PARALLELEØPDRAG om "SUNDHOLM SYD"

Bedømmelseskomitéens vurdering og anbefalinger

OKTOBER 2009
Københavns Kommune
Økonomiforvaltningen
Teknik- og Miljøforvaltningen

Aksonometri af Bertelsen & Schevings forslag til bebyggelsesstruktur. Bygningerne ligger som strøet omkring Fabrikken for kunst og design. Mellem bygninger er arealerne opdelt til forskellige formål.

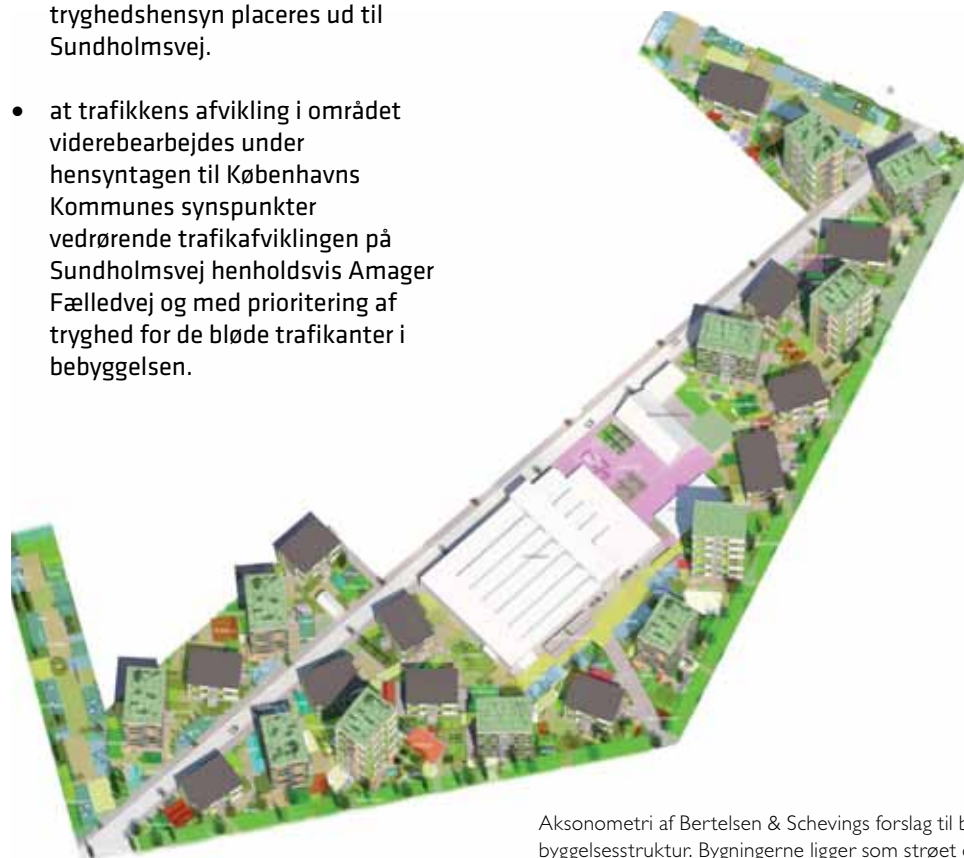
Forslaget opererer med en bebyggelsesprocent på 112 og en gennemsnitlig friarealprocent på 39 indenfor projektområdet. Altså den laveste friarealprocent af de 3

forslag uanset, at punkthusbebyggelsen og bygningshøjderne bl.a. er motiveret ud fra ønsket om så lille et 'fodaftryk' som muligt. Det er imidlertid problematisk i forhold til rammerne Forslag til Kommuneplan09.

- at bebyggelsen overholder kommuneplanens rammer til bebyggelsestæthed, max etagehøjde og friarealprocent.
- at bebyggelsen holder sig inden for projektområdets grænser.
- at parkeringsnormen overholdes inden for projektområdets grænser.
- at bebyggelsen har en klar etapeopdeling, som giver hver etape en bærende struktur, der kan stå alene, og som gør dele af projektet realiserbart indenfor en overskuelig periode.
- at etapeopdelingen tager højde for, at Almen Bolig+ gerne skal stå i en samlet struktur på grunden.
- at den overvejende del af Almen Bolig+enhedernes friarealer udlægges som havearealer til de enkelte lejermål.
- at Almen Bolig+bebyggelserne af energihensyn skal være minimum 8-10 boliger pr. enhed.

Det nuværende forslag, hvor Almen Bolig+ er fordelt udover hele grunden, anses derfor hverken etapeopdelingsmæssigt eller driftsøkonomisk hensigtsmæssigt.

- at en pladsdannelse etableres syd for Kulturfabrikken for at skabe den bedste åbenhed mod Hørgården.
- at børneinstitutionen af tilgængeligheds- og tryghedshensyn placeres ud til Sundholmsvej.
- at trafikens afvikling i området videregøres under hensyntagen til Københavns Kommunes synspunkter vedrørende trafikafviklingen på Sundholmsvej henholdsvis Amager Fælledvej og med prioritering af tryghed for de bløde trafikanter i bebyggelsen.

Tanja Jordans forslag, set fra sydøst.

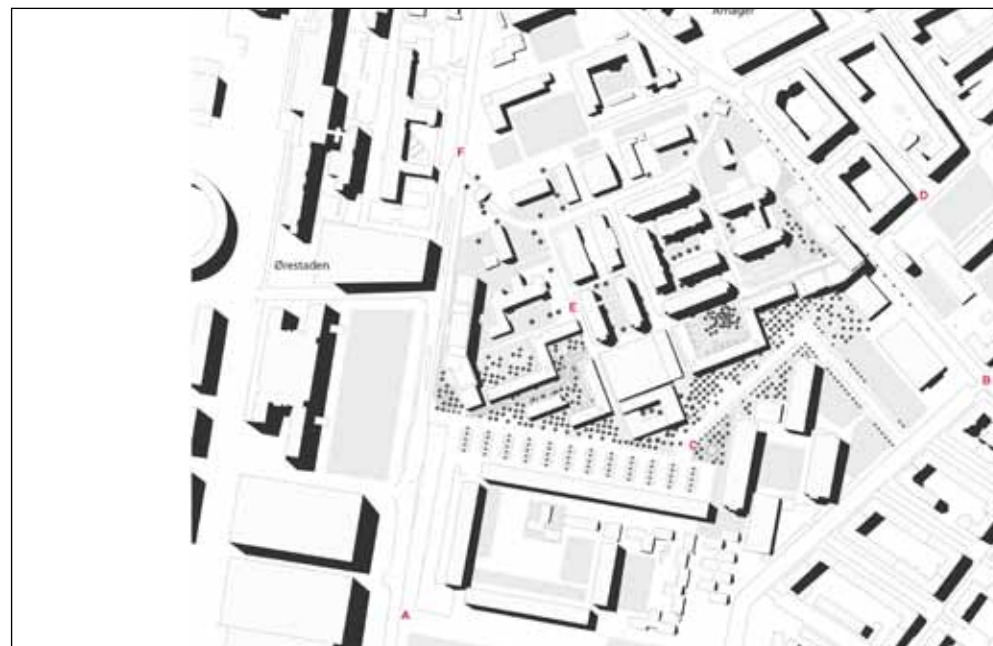
Det landskabelige hovedgreb er et sympatisk forsøg på både at skabe sammenhæng på grunden og variation i udtrykket og er et godt stykke af vejen et positivt bud på denne udfordring. Men lidt i mod

hensigten opleves de forskellige haverum som enkeltstående billeder eller oplevelser, der ikke formår at skabe en egentlig sammenhæng til hverken selve Sundholm eller til Hørgården mod syd.

På samme måde ender bebyggelsesplanen med at vende sig lidt ind imod sig selv, og der bliver aldrig for alvor igennem boligblokkene skabt en relation til hverken Sundholm eller Hørgården. Samlet set bliver 'campus-begrebet' derfor lidt et postulat, der lover åbenhed og sammenhæng, men ikke for alvor formår at række udover grundens afgrænsninger. Den nye identitet, der i programmet efterspørges, synes derfor heller ikke opnået.

Kulturfabrikken har ikke fået tilført nye kvaliteter, men er derimod blevet pakket ind i bygninger, hvilket fratager den en del af dens mange muligheder for at være en tilgængelig dynamo i området. Forslaget har på den måde ikke lyttet særligt intenst til de synspunkter omkring Kulturfabrikken, der fremkom på workshopen før sommer.

Forslaget ligger indenfor rammerne i Forslag til Kommuneplan09, dog er enkelte bygninger på 7 etager ud over rammerne. Det er uklart, om forslaget overholder parkeringsnormen, da det præcise antal boliger ikke specificeres. Endvidere er det problematisk, at forslaget går væsentligt udover projektområdet, da man ikke kan tage en sådan aftale med Hørgården for givet.

Plan af Vandkunstens forslag, som er udformet som en perforeret boligslange, der danner forskellige rum.

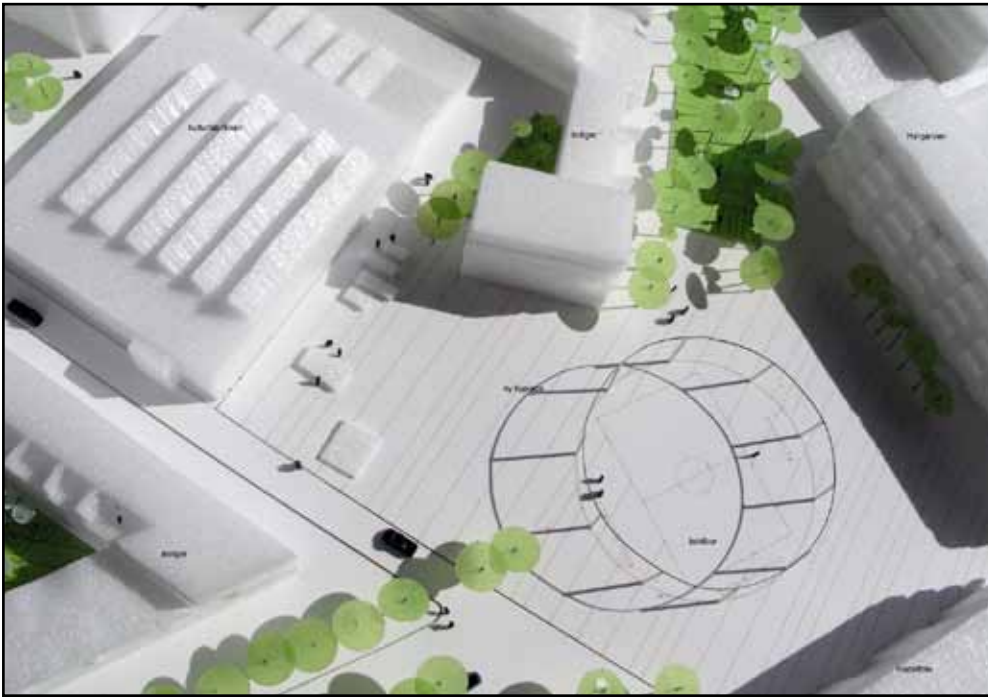
Det er uklart hvordan disse forskellige zoner afgrænses, d.v.s. hvor man kan tillade de lokale teenagere og sundholms beboere at sive ind og tage ophold. Er dette spørgsmål ikke er afklaret på forhånd, er det sandsynligt, det vil ske i form af aflåselige hegn og låger om alt, der ikke er heloffentligt, kort tid efter de første nye beboere er flyttet ind.

Som ved Tanja Jordans projekt er det problematisk, at forslaget går væsentligt udover projektområdet, da man ikke kan tage en sådan aftale med Hørgården for givet. Endeligt er der trafikale problemer knyttet til en gennemkørende vej fra Amager Fælledvej til Sundholmsvej.

For at egne sig til Almen Bolig+ er det ikke muligt med de vekslende bebyggelsehøjder eller blanding af Almen Bolig+ og almindelige boliger.

Parkeringsnormeringen for Almen Bolig+ er endvidere ikke helt overholdt og forudsætter et magelæg med Hørgården for at kunne dette. En videre bearbejdning burde desuden udarbejde rammer for hvordan friarealerne opdeles i private haver, samt arbejde mod flere udadvendte funktioner.
